原子力規制庁が株式会社コベルコ科研と契約した浸水防止設備（水密扉）に関する
安全研究報告書の誤った記載について（最終報告）

不適合報告書(再計算による確認)

誤記影響の報告(再計算による確認)

誤記訂正表_結果及び結論に対する影響のまとめの②-3 漏水データに影響したもの

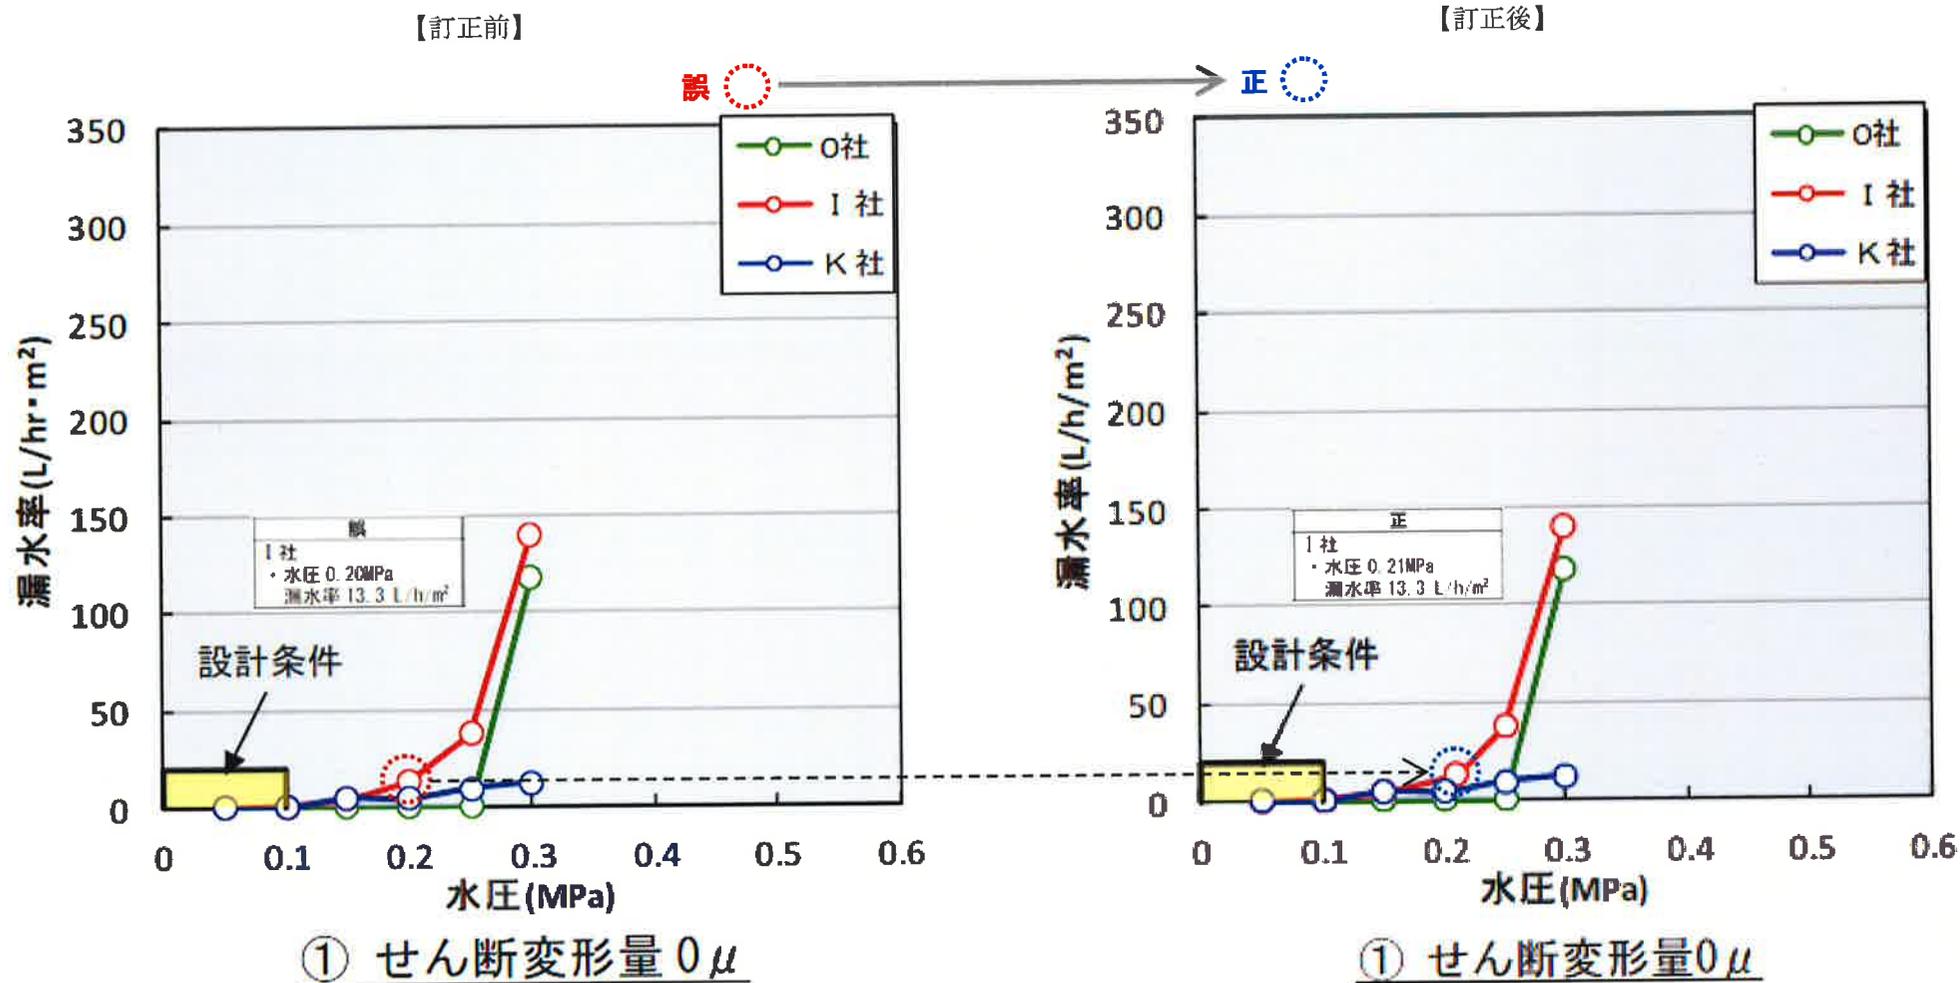
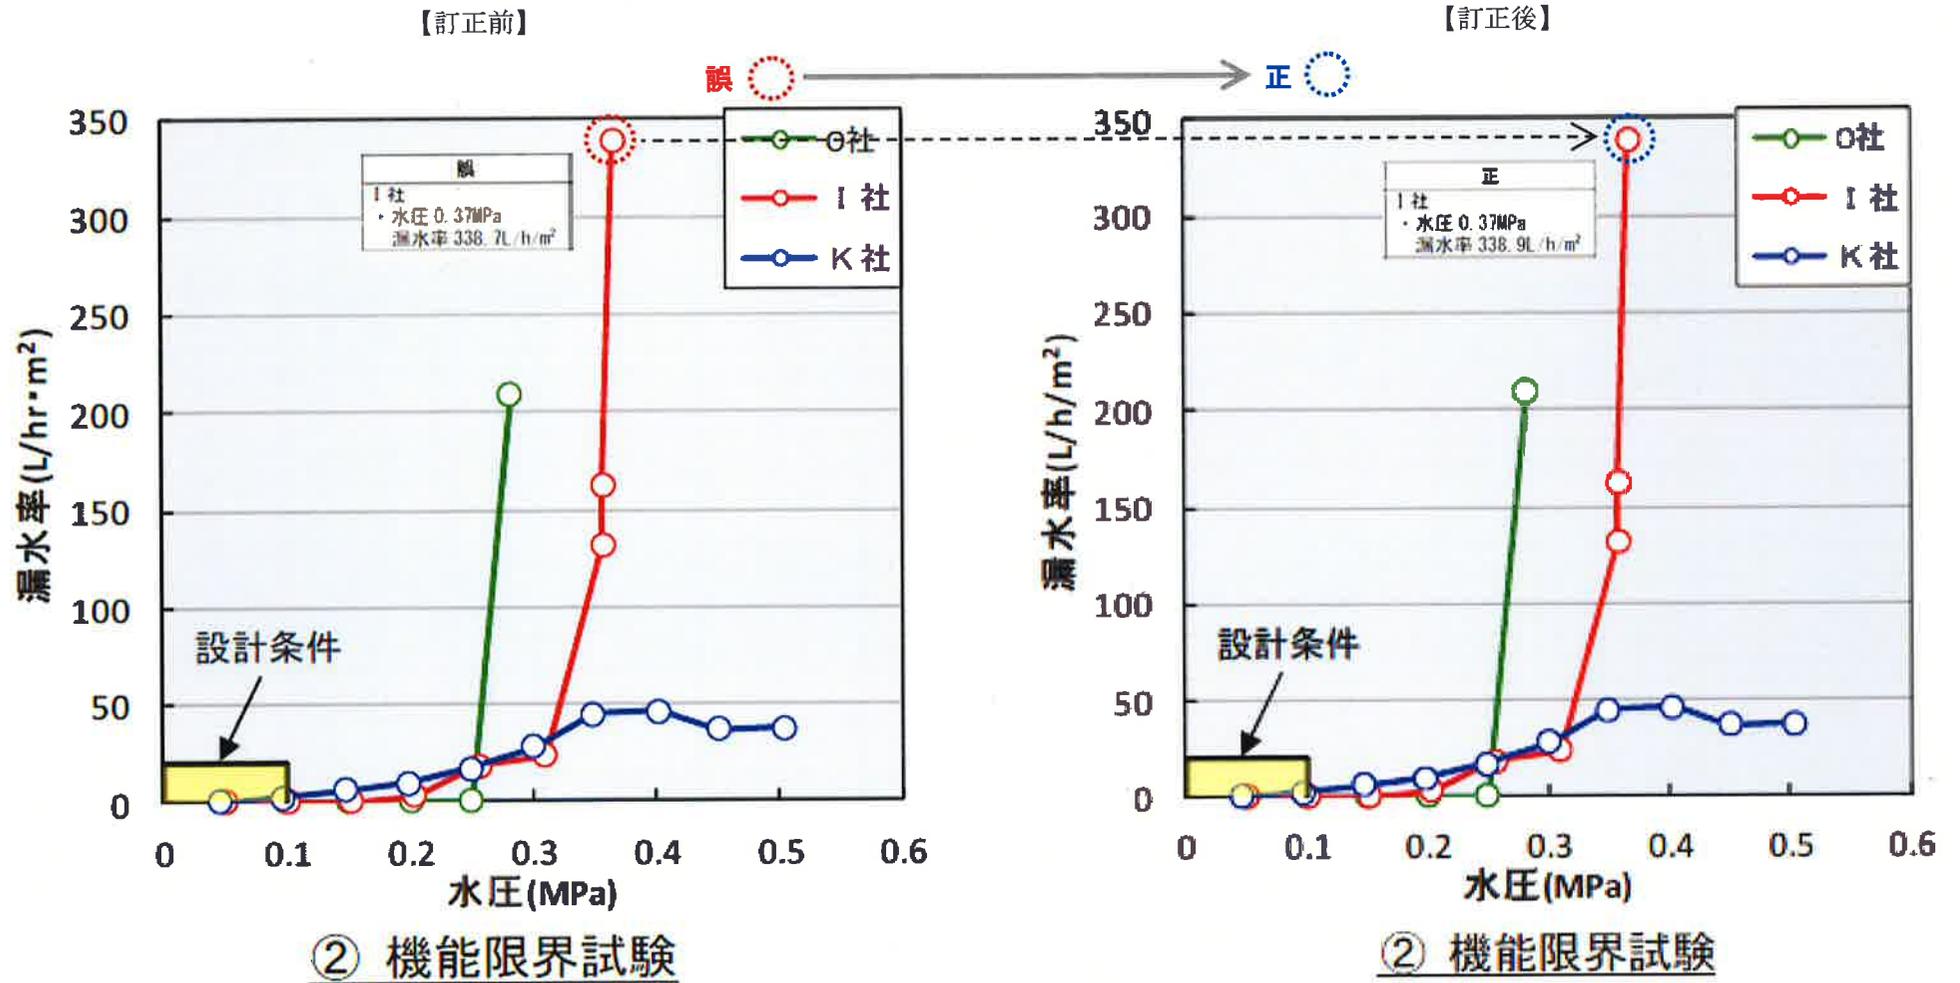
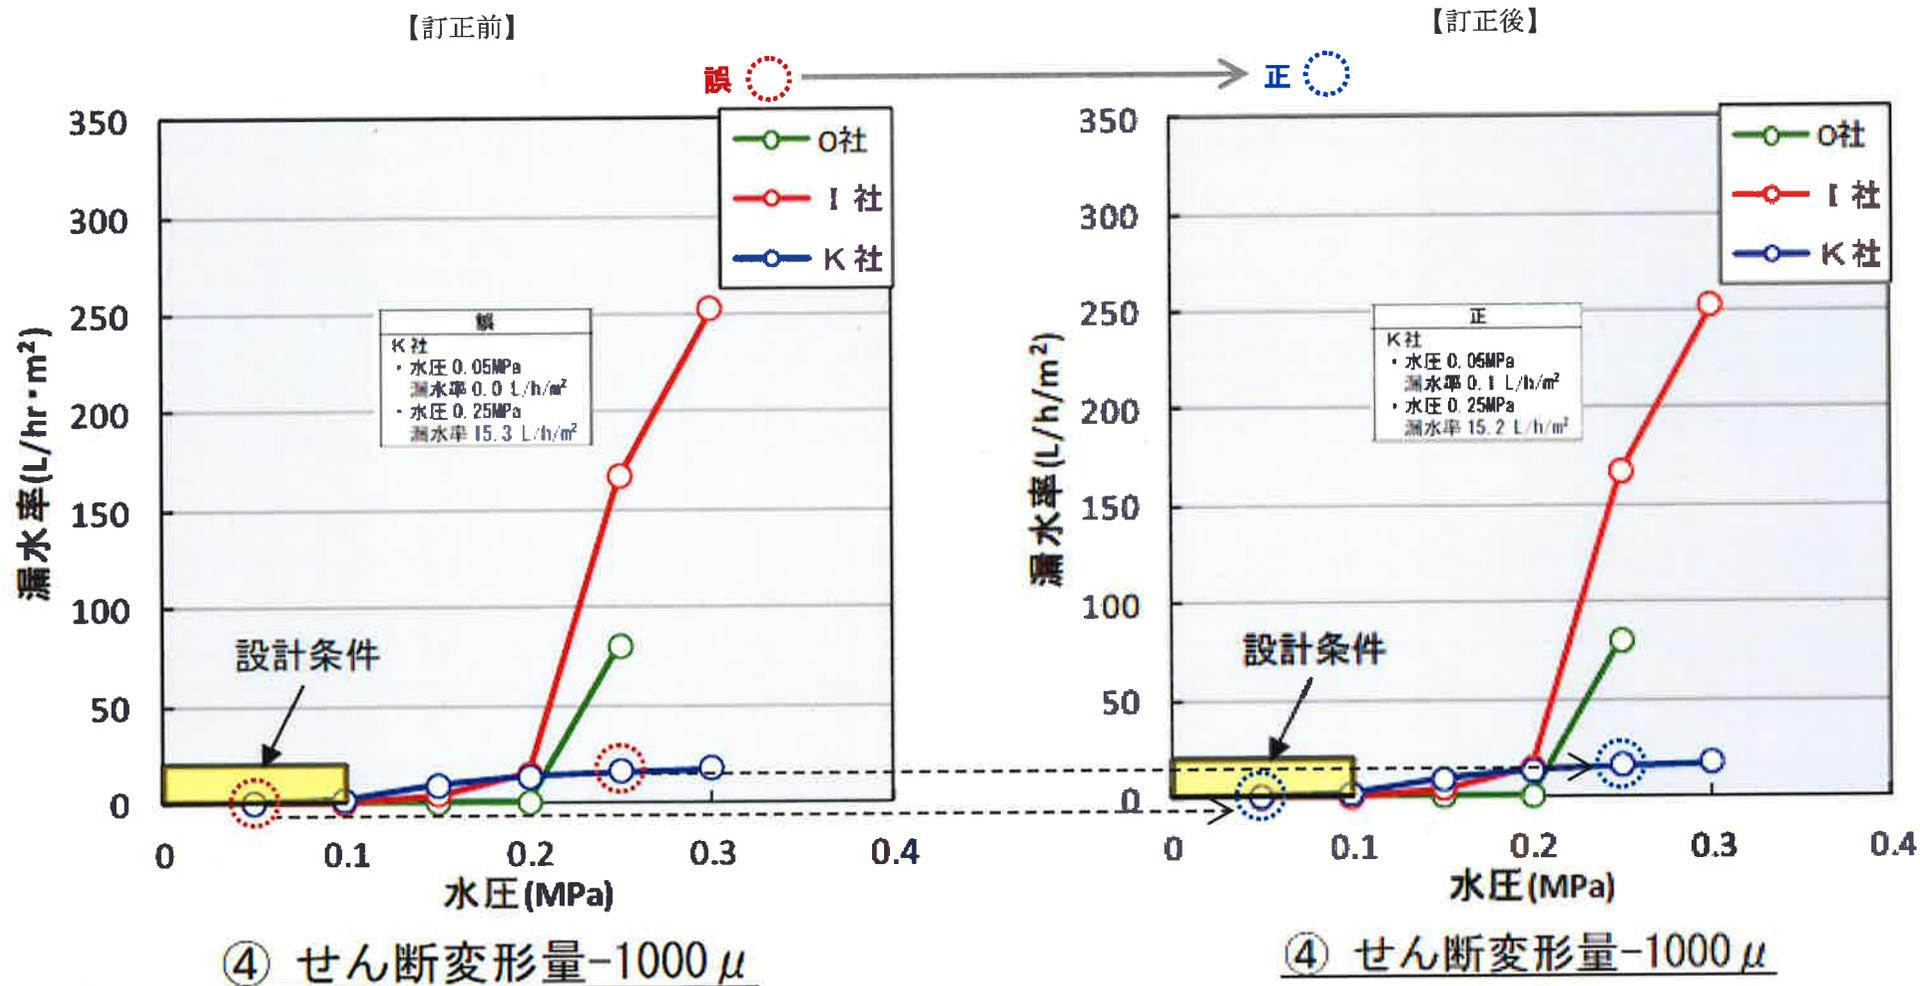
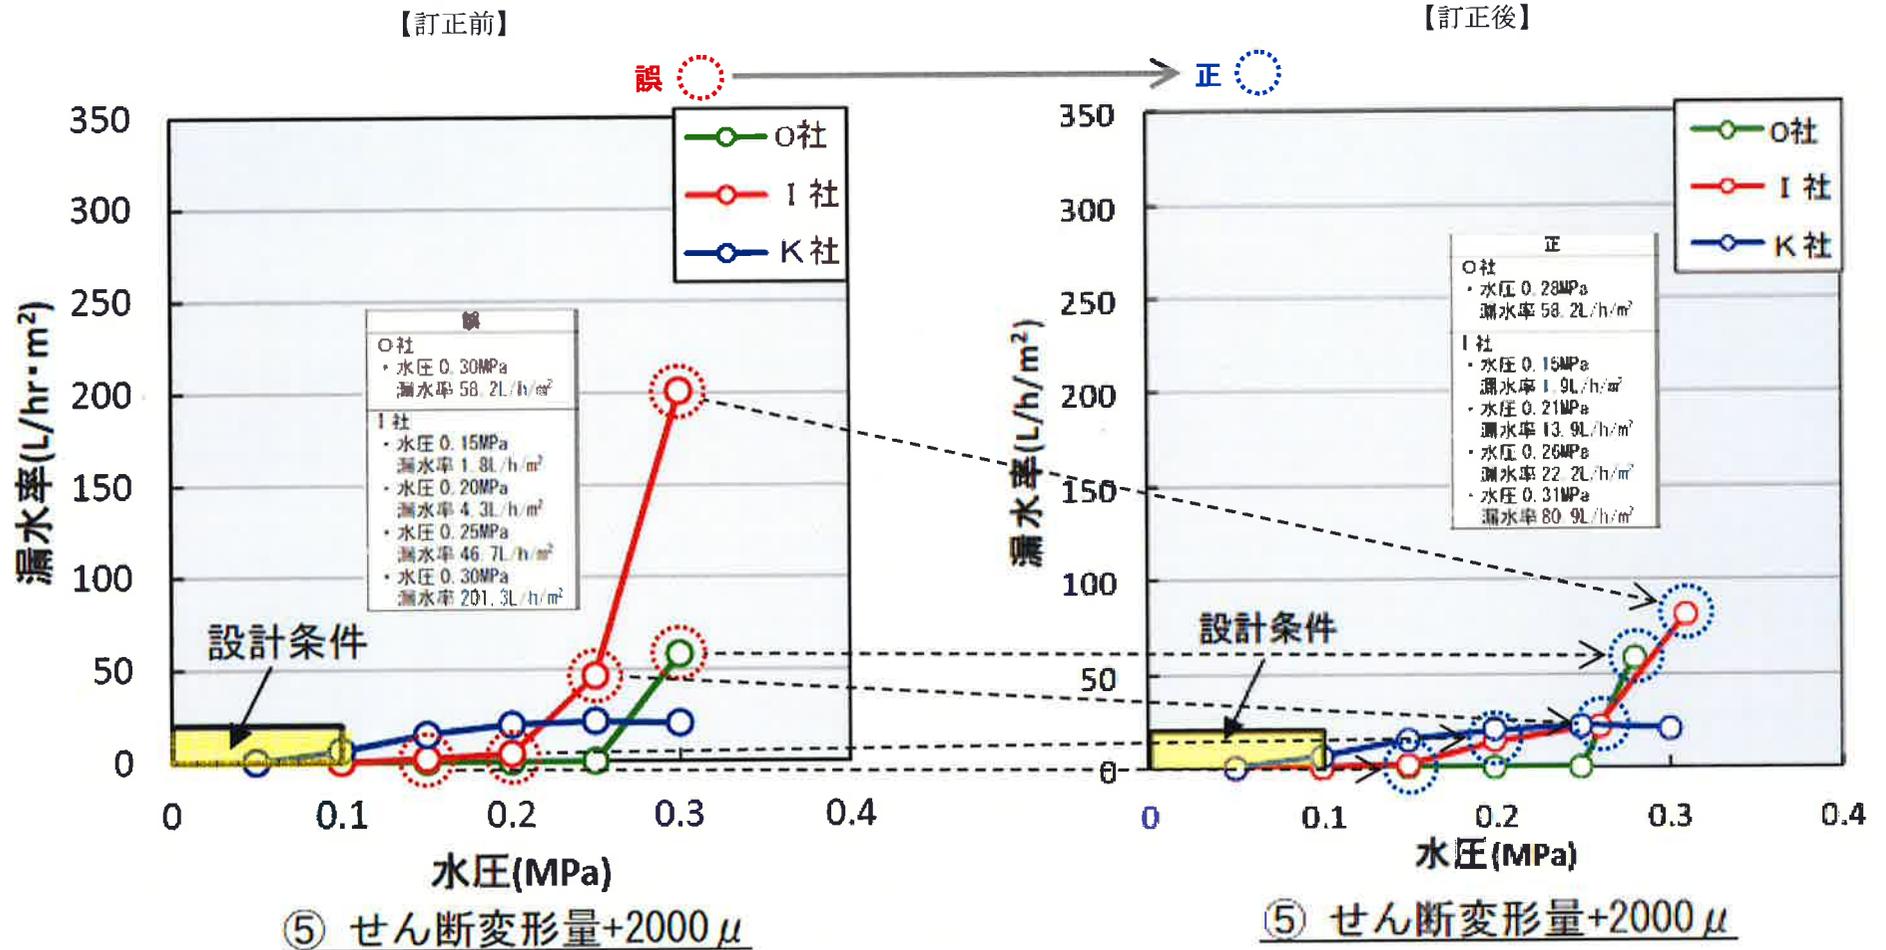
整理番号	頁番号	図表番号	内容	誤	正	調査結果	原因	誤記とした判断理由	本報告書に及ぼす影響	次年度以降の業務に及ぼす影響
33	165	図 5.1.1	a) ①せん断変形量 0μ の図	・I社 水圧 0.20 MPa、 漏水率 13.3 L/h/m ²	・I社 水圧 0.21 MPa、 漏水率 13.3 L/h/m ²	元データと報告値に差異	転記ミス	水圧 0.21MPa と記載すべきところ、誤って目標設定値の 0.20 MPa を記載した。	漏水発生後の漏水量、水圧を用いた値をグラフ化した結果から影響は少なく、誤記による影響はこの表にとどまると考える。	3社の水圧と漏水率の図が変わるが、結論には影響しないと考える。

b) ②機能限界試験の図	・I社 水圧 0.37 MPa、 漏水率 338.7 L/h/m ²	・I社 水圧 0.37 MPa、 漏水率 338.9 L/h/m ²	元データと報告値に差異	漏水率の計算時間範囲の違い	水圧が平衡した状態での漏水率を記載すべきところ、漏水直後の値を誤って記載していた。	結論には影響しないと考える。

c) ④せん断変形量-1,000 μ の図	・K社 水圧 0.05 MPa、 漏水率 0.0 L/h/m ² 水圧 0.25 MPa、 漏水率 15.3 L/h/m ²	・K社 水圧 0.05 MPa、 漏水率 0.1 L/h/m ² 水圧 0.25 MPa、 漏水率 15.2 L/h/m ²	元データと報告値に差異	転記ミス	元データで確認したところ、0.05MPa で 0.1 L/h/m ² 、0.25MPa で 15.2 L/h/m ² と確認でき、図 4.2.12 からの転記ミスであった。	漏水発生後の漏水量、水圧を用いた値をグラフ化した結果から影響は少なく、誤記による影響はこの表にとどまると考える。

d) ⑤せん断変形量+2,000 μ の図	・O社 水圧 0.30 MPa、 漏水率 58.2 L/h/m ²	・O社 水圧 0.28 MPa、 漏水率 58.2 L/h/m ²	ケース 6-1 の水頭圧 30m 時の水圧値	転記ミス	漏水が発生した 0.28MPa を記載すべきであったが、誤って設定値の 0.3MPa を転記した。	漏水発生後の漏水量、水圧を用いた値をグラフ化した結果から影響は少なく、誤記による影響はこの表にとどまると考える。	影響は無いと考える。

e) ⑤せん断変形量+2,000 μ の図	・I社 +1,000 μ のデータをプロット 水圧 0.15 MPa、 漏水率 1.8 L/h/m ² 水圧 0.20 MPa、 漏水率 4.3 L/h/m ² 水圧 0.25 MPa、 漏水率 46.7 L/h/m ² 水圧 0.30 MPa、 漏水率 201.3 L/h/m ²	・I社 +2,000 μ のデータにプロット 水圧 0.15 MPa、 漏水率 1.9 L/h/m ² 水圧 0.21 MPa、 漏水率 13.9 L/h/m ² 水圧 0.26 MPa、 漏水率 22.2 L/h/m ² 水圧 0.31 MPa、 漏水率 80.9 L/h/m ²	元データと報告値に差異	参照ミス	+2,000 μ のデータを選択してグラフすべきところ、誤って+1,000 μ のデータを選んでしまった。	グラフの挙動が変わり、考察について影響があるが、結論までには影響が無いと考える。

整理番号	頁番号	図表番号	内容	誤	正	調査結果	原因	誤記とした判断理由	本報告書に及ぼす影響	次年度以降の業務に及ぼす影響
33	165	図 5.1.1 (続き)	f) ⑥せん断変形量-2000 μの図	・O社 水圧 0.25 MPa、 漏水率 112.7 L/h/m ²	・O社 水圧 0.21 MPa、 漏水率 112.7 L/h/m ²	元データと報告値 に差異	転記ミス	水圧 0.21MPa と記載すべきと ころ、誤って目標設定値の 0.25 MPa を記載した。	漏水発生後の漏水量、 水圧を用いた値をグラフ 化した結果から影響 は少なく、誤記による 影響はこの表にとどま ると考える。	
				・I社 水圧 0.20 MPa、 漏水率 9.5 L/h/m ²	・I社 水圧 0.21 MPa、 漏水率 9.5 L/h/m ²	元データと報告値 に差異	転記ミス	水圧 0.21MPa および 0.31MPa と記載すべきところ、誤って目 標設定値の 0.20 MPa および 0.30 MPa を記載した。
